Sanierung Stuttgart 30 -Gablenberg-
"Die Soziale Stadt – Investitionen im Quartier"

Fotoprotokoll zum Workshop Gehwegnasen Umgestaltung Kreuzungsbereiche Libanon-/Klingenstraße, Libanon-/Bergstraße, Berg-/Pflasteräckerstraße

Am Donnerstag, den 07.10.2021
Von 18:00 bis 20:00 Uhr
18 Besucher*innen (unter Einhaltung der Hygieneregeln, 3G-Regelung).

Kreuzung Libanon-/Klingenstraße

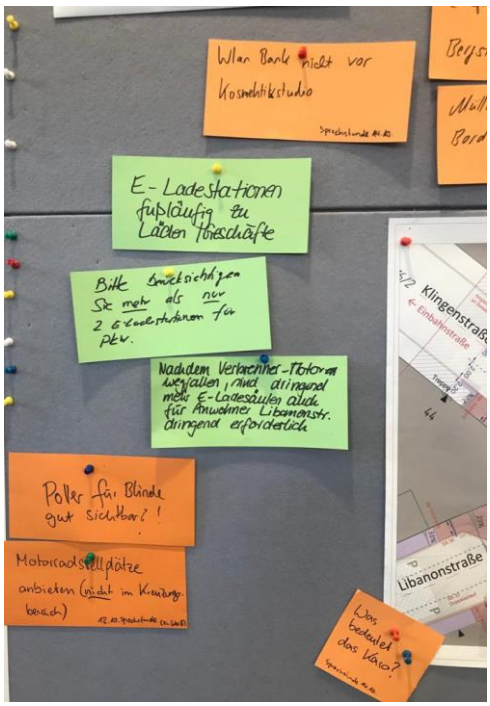
- Keine Bank / Sitzmöglichkeiten zu nah am Wohngebäude -> Fenster im UG?
- Dafür mehr Sitzmöglichkeiten / Poller mit Auflage um die Bäume herum
- Poller gut sichtbar für Blinde?
- Motorradstellplätze anbieten, aber nicht auf den Nasen/Gehwegen
- E-Ladestationen fußläufig zu Läden/Geschäften
- Bitte berücksichtigen Sie mehr als nur 2 E-Ladestationen für PKW
- Nachdem Verbrenner-Motoren wegfallen sind dringend mehr E-Ladestationen auch für Anwohner Libanonstraße erforderlich
- lieber Sitzpoller als Stabpoller

Kreuzung Berg-/Pflasteräckerstraße

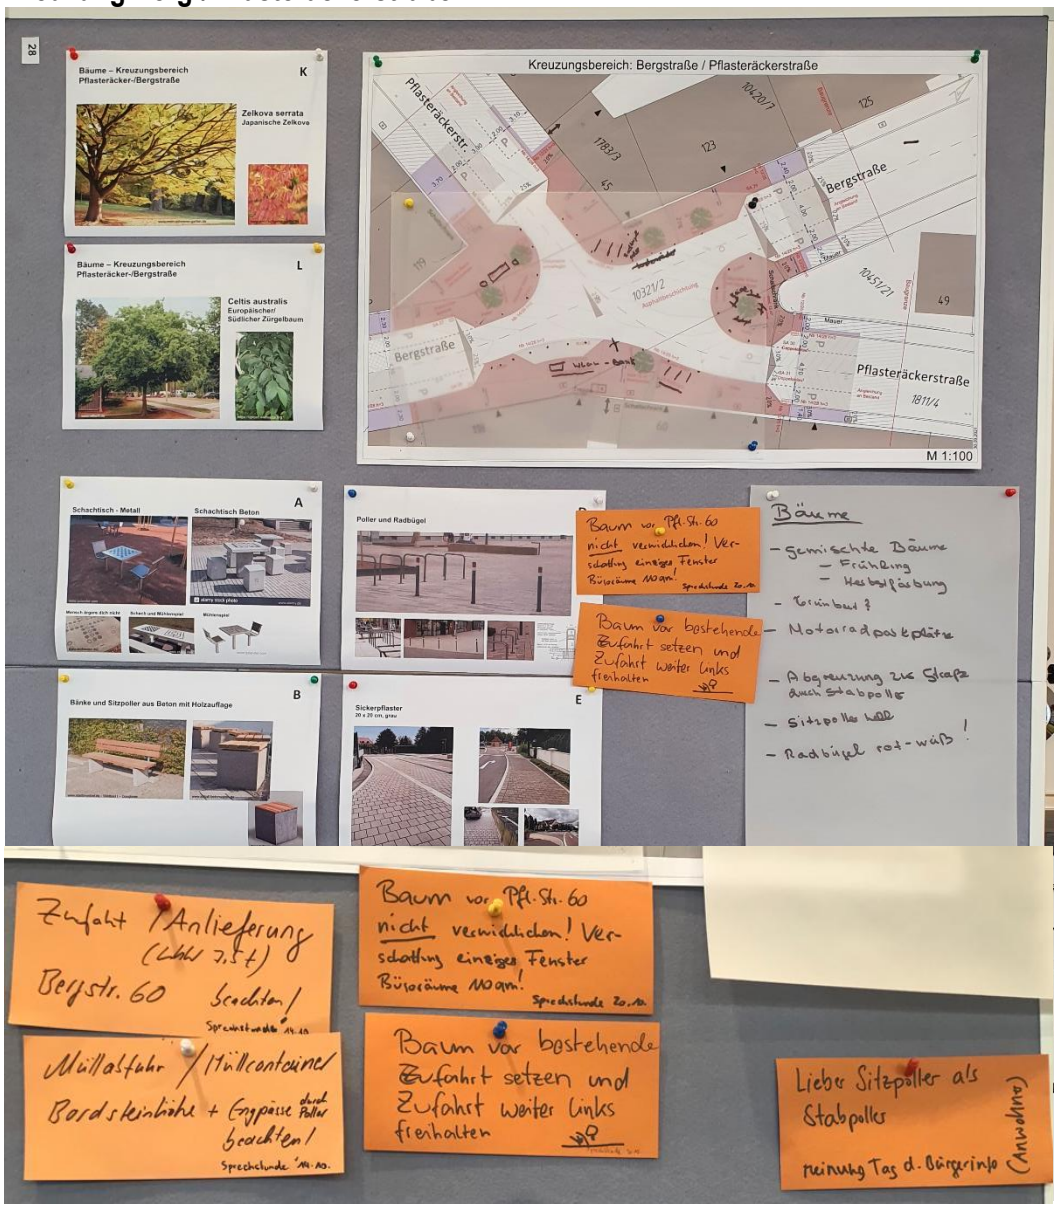
- Abgrenzung zur Straße durch Stabpoller
- Sitzpoller hell
- Fahrradbügel rot-weiß einplanen
- Gemischte Bäume (Frühling, Herbstfärbung)
- Motorradstellplätze anbieten
- Baum vor Pflasteräckerstraße 60 <u>nicht</u> verwirklichen. Verschattung des einzigen Fensters / Büroräume
- 2 extra Bänke
- Zufahrt / Anlieferung (LKW 7,5t) zu Bergstraße 60 beachten (Gewerbe)
- Engpässe durch Poller beachten -> Müllcontainer müssen schiebbar sein
- Keine (Wlan) Bank vor Kosmektikstudio
- Etwas mit Wasser anbieten
